Konsesjon

Svar på høringsuttalelser relatert til
konsesjonssøknaden

1. Mølla, gammel demning og steinmurer på Ebbeløya

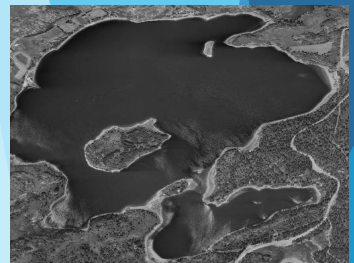
- ▶ Vi vil ikke under noen omstendighet forringe bestående dam eller mølle. Om mulig vil vi heller kunne bidra til å «rydde opp» i steinmasser som har rast ned i fossen og vannet. Steinene kan legges tilbake til den gamle demningen slik at denne fremstår sikrere og penere. Hva vi får lov til å gjøre i denne sammenhengen må avklares med kulturmyndighetene.
- ▶ Steinmurer på «Ebbeløya»: vi er enige om at disse murene må bevares og vil senke HRV på vintermånedene hvor det kan ligge is på vannet. Hvilken høyde HRV bør ligge disse månedene er ikke 100% sikkert enda, men ut fra målinger gjort på befaring sammenholdt med målt vannstand på vinteren i 23/24 så kan et utgangspunkt for diskusjon være 25,8 moh. Senkning av vannstand i vintermånedene vil i stor grad være sammenfallende med behovet for økt påslipp til elva for å sikre vannstand til gytende ørret.
